AUDIT AL INSTALATIILOR CU ROL DE SECURITATE LA INCENDIU

***EXTINDERE CU UN CORP DE CLADIRE A
LICEULULUI DE ARTE PLASTICE « NICOLAE
TONITZA »***

Amplasat in B-dul Iancu de Hunedoarea , nr. 25-27, Sector 1 , Bucuresti

ANEXA 1
FOTOGRAFII CU DEFICIENȚELE
CONSTATE LA INSTALAȚIILE
ELECTRICE

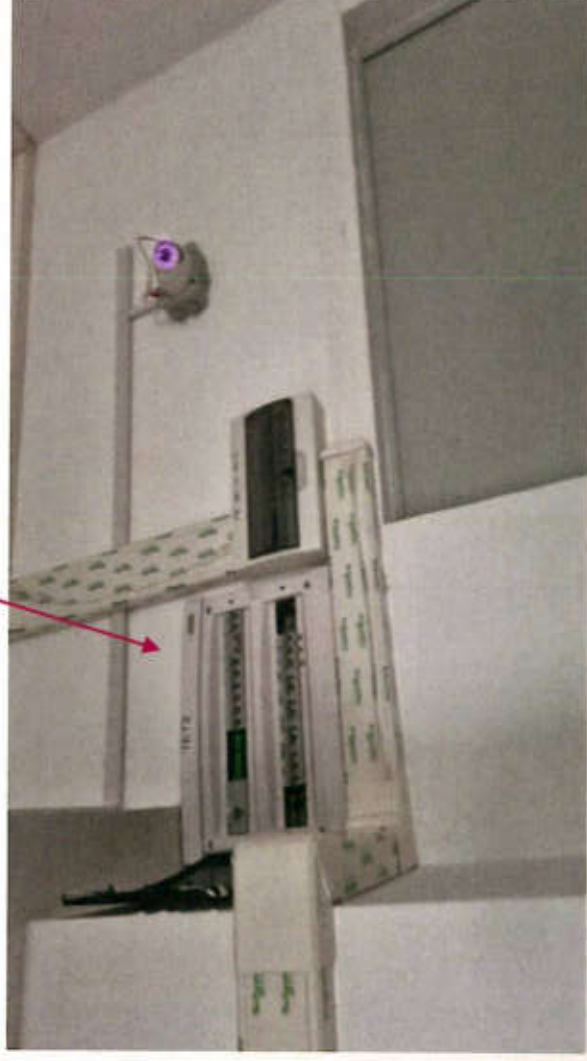
CABLURI ELECTRICE DE FORTA
TABLOURI ELECTRICE
NEPROTEJATE SI POZATE
NECORESPUNZATOR

TABLOURI ELECTRICE AMPLASATE NECORESPUNZATOR PE CORIDOARELE DE EVACUARE

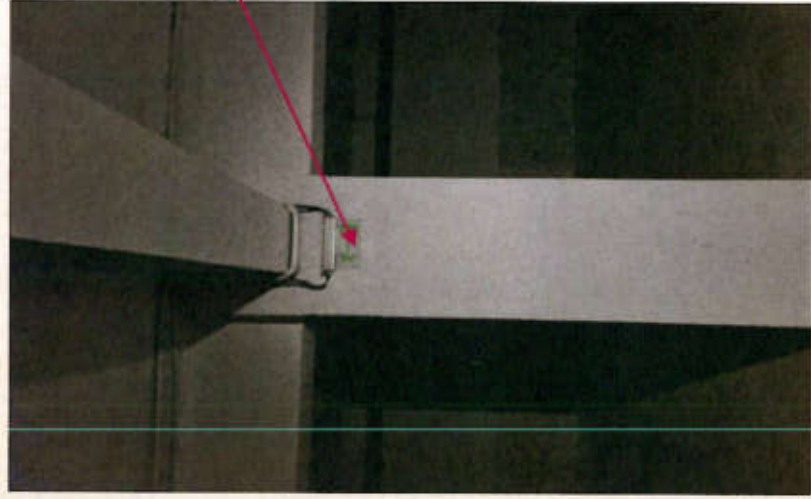
**CORPURI DE ILUMINAT DE
EVACUARE AMPLASATE
NECORESPUNZATOR SAU
DEFECTE**

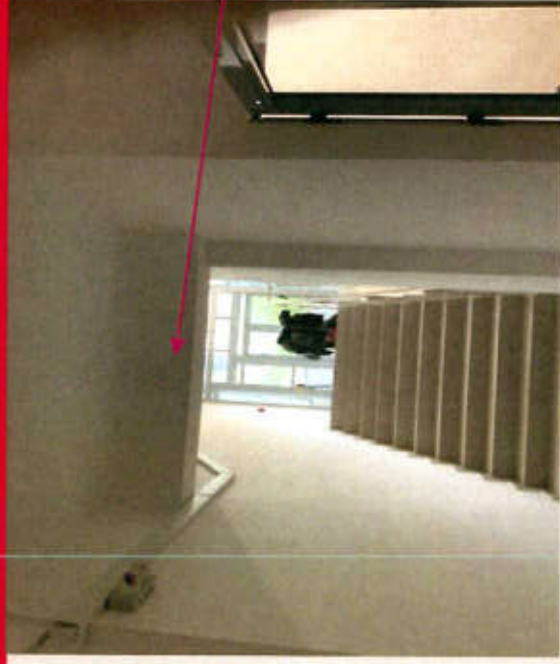
**CORPURI DE ILUMINAT SI
ECHIPAMENTE AMPLASATE SAU
CONECTATE NECORESPUNZATOR**

CALE DE EVACUARE
FARA CORP DE ILUMINAT
DE EVACUARE

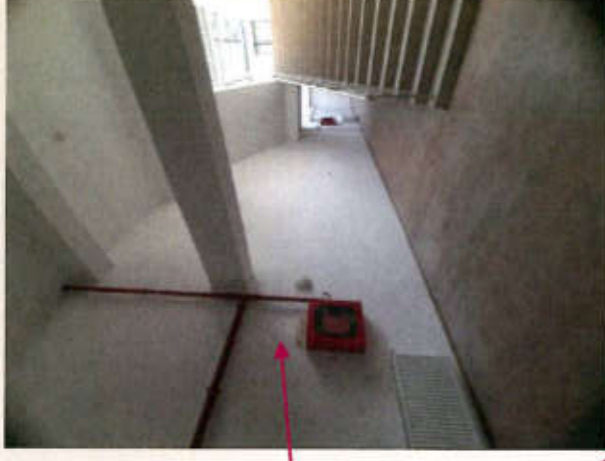
CORP DE ILUMINAT DE
EVACUARE DEFECT

CORPURI DE
ILUMINAT DE
EVACUARE
AMPLASATE SPRE
CORIDOR INFUNDAT
ETAJ2

CORPURI ILUMINAT HIDRANTI NEINSCRIPTIONATE SAU NEFUNCTIONALE

INSTALATIE HIDRANTI DE INCENDIU INTERIORI

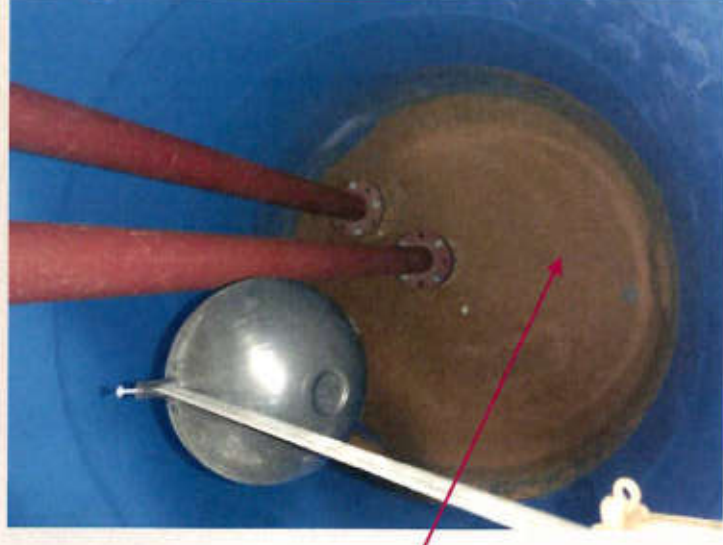
POMPA 2 BLOCATA

REZERVOR COLMATAT

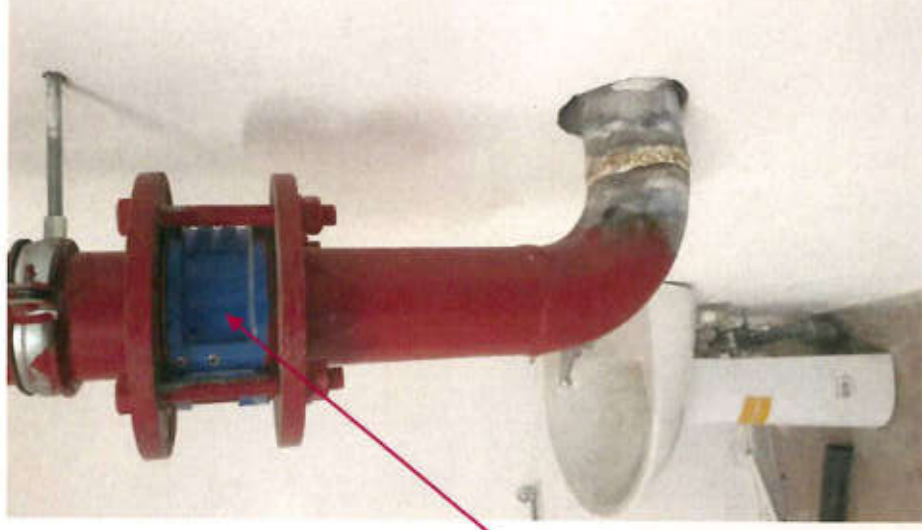
COLOANA DE
ALIMENTARE APA
DIN PLASTIC

REZERVOR PLASTIC

**SUPAPA SENS
DEFECTA**

**CONDUCTA SUDATA
NECORESPUNZATOR
CU PIEREDERE DE
PRESIUNE**

INSTALATIE HODRANTI DE INCENDIU INTERIORI

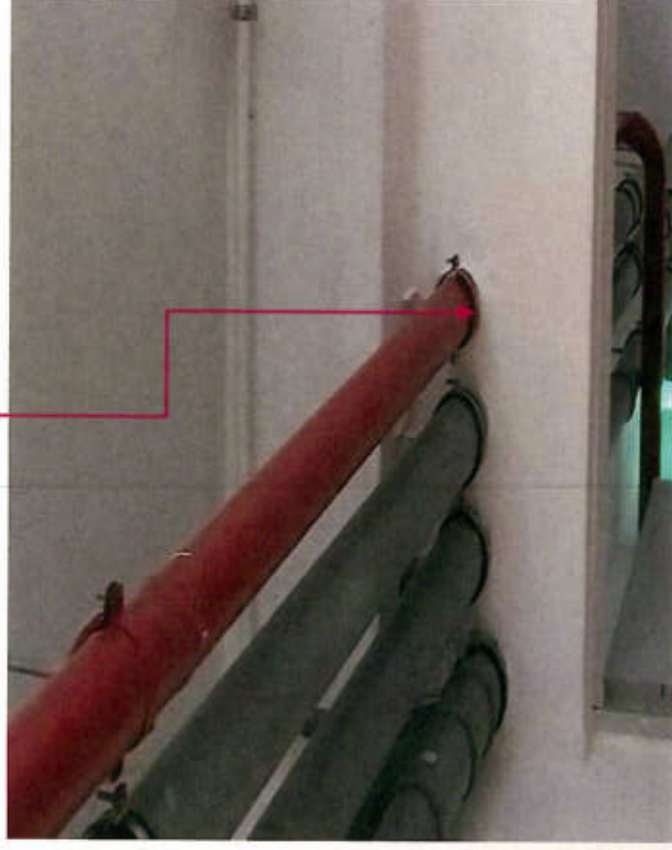
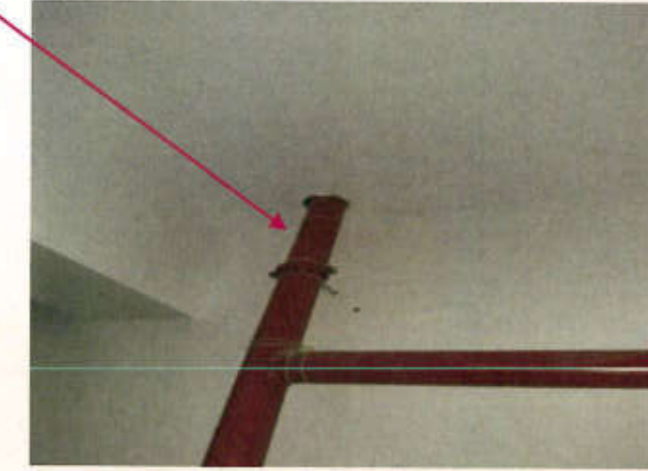
**GOLURILE DE TRECERE ALE
CONDUCTELOR PRIN PERETI
REZISTENTI LA FOC NU SUNT
ETANSATE CORESPUNZATOR**

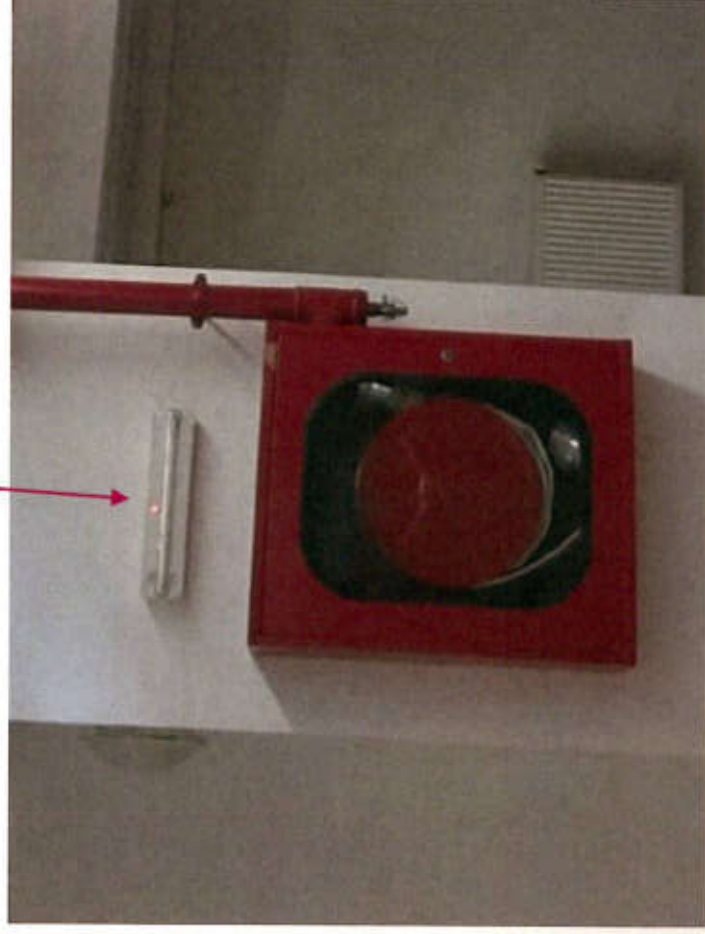
CORPURI ILUMINAT HIDRANTI NEINSCRIPTIONATE

INSTALATIE DEECTIE SI SEMNALIZARE INCENDIU

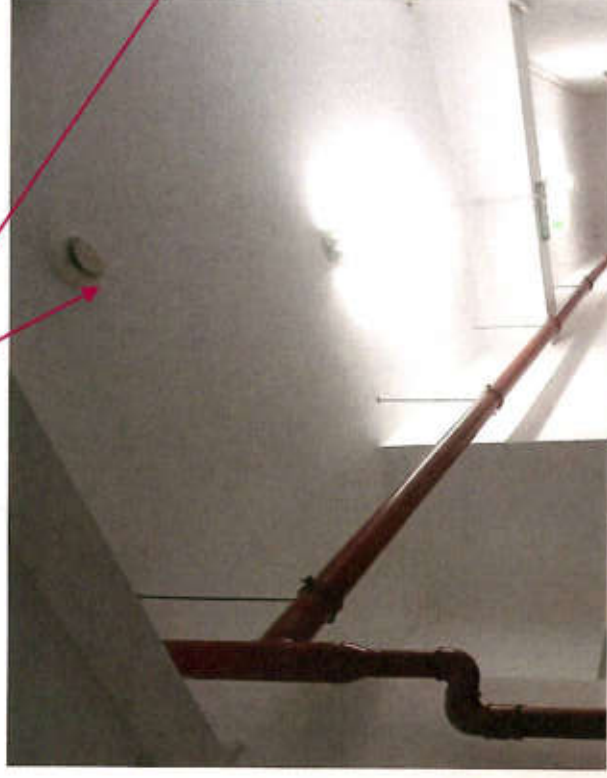
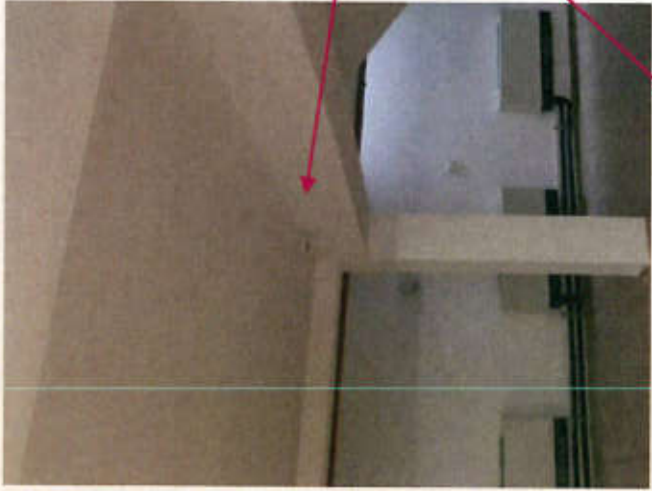
CENTRALA DE SEMNALIZARE A INCENDIILOR (ECS)

NU A FOST
REALIZATA
ALIMENTAREA CU
ENERGIE ELECTRICA

CAI DE TRANSMISIE
NECONNECTATE

ECS NU A FOST PUS IN FUNCTIUNE

ECHIAPMENTELE ADRESABILE
(TRANPONDERE) PENTRU
COMENZI TRAPE DE FUM,
ELECTROVANA GAZ, NU SUNT
FUNCTIONALE

DETECTOARELE NU SUNT
MARCATE (ZONA/NUMAR)

INSTALATIE DETECTIE SI SEMNALIZARE INCENDIU

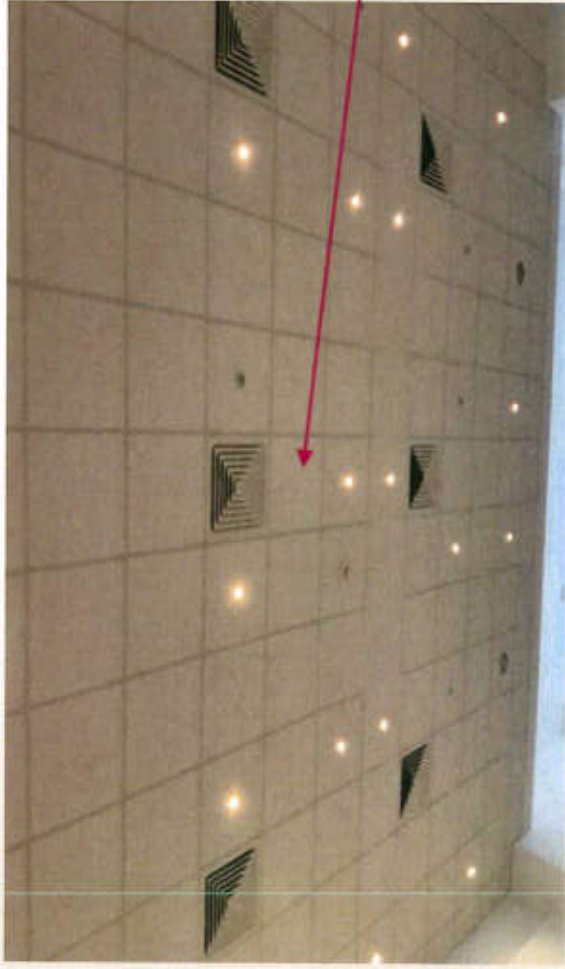
DETECTOARE,
DECLANSATOARE MANUALE
DISPOZITIVE DE ALARMARE
ACUSTICA MONTATE
NECORESPUNZATOR

PANOUL DE RETRANSLATIE SEMNALE INCENDIU
NU ESTE CONFORM PROIECT

DETECTOR DE FUM, AMPLASAT
NECORESPUNZATOR SALA DE CLASA

NU SUNT AMPLASATI DETECTORI DE
FUM SUB TAVANUL FALS
SALA DE FESTIVITATI

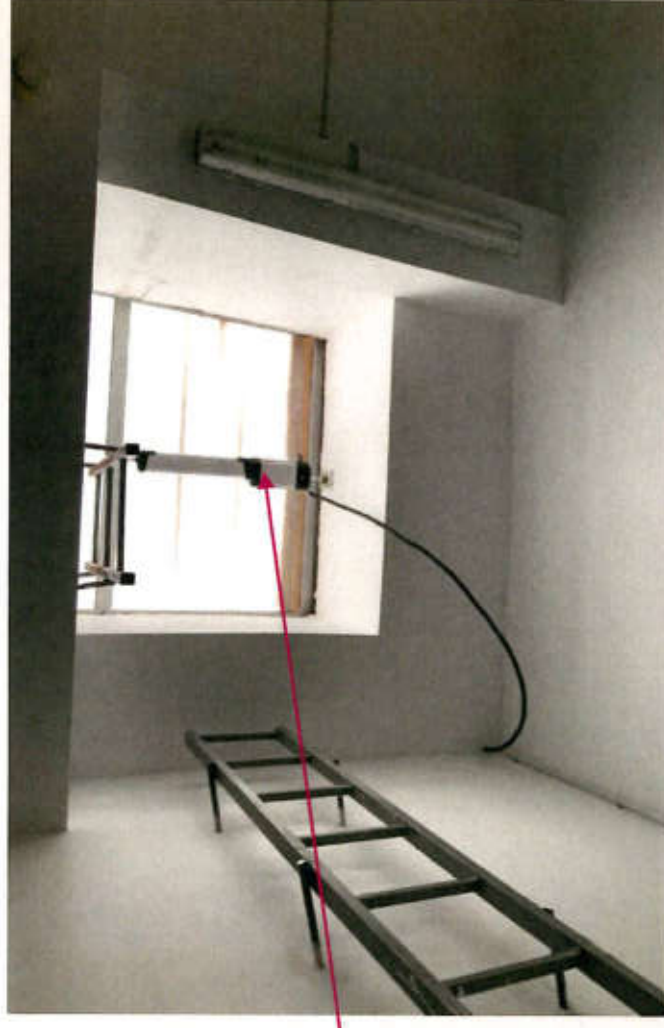
**ADMISIA AER DE COMPENSARE IN
ZONA INFERIOARA CASA DE SCARA
DE EVACUARE NU S-A REALIZAT**

**TRAPA DE FUM FARA COMANDA
MANUALA SI AUTOMATA**

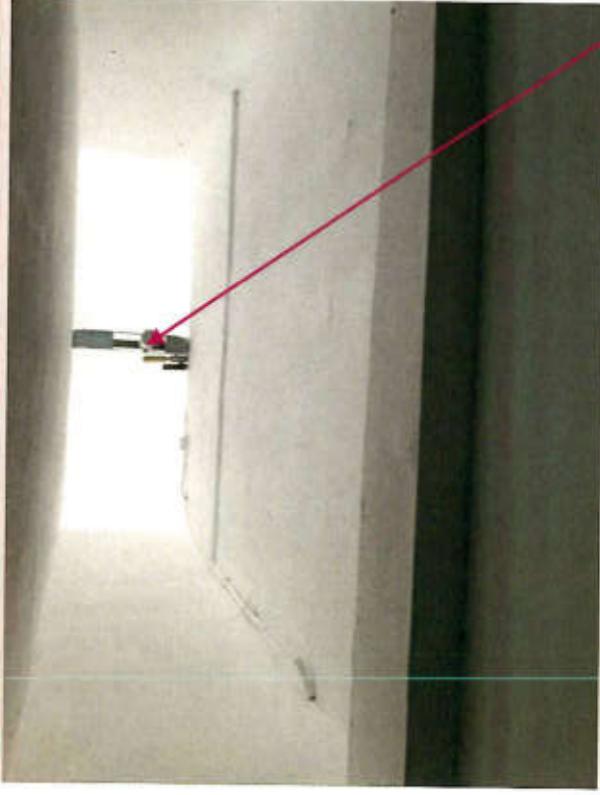
**FEREASTRA EVACUARE FUM FARA
COMANDA MANUALA SI AUTOMATA
AMPLASATA PE CASA DE SCARA ETAJ 2**

**FEREASTRA DE EVACUARE FUM FARA
COMANDA MANUALA SI AUTOAMATA
AMPLASATA PE CORIDOR INFUNDAT ETAJ 2**

INSTALATIE DESFUMARE PRIN TIRAJ NATURAL-ORGANIZAT

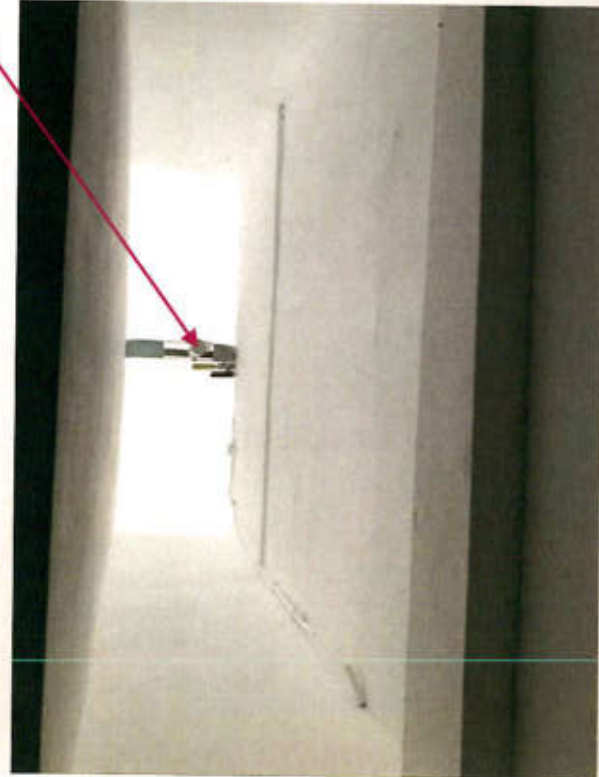
TRAPE DE FUM FARA
COMANDA MANUALA
SALA DE FESTIVITATI

ADMISIA AER DE
COMPENSARE IN SALA
DE FESTIVITATI NU S-A
PREVAZUT

**NU SUNT PREVAZUTE
DISPOZITIVE DE ACTIONARE LA
FERESTRELE DE EVACUARE FUM
SUPANTA SALA DE FESTIVITATI**
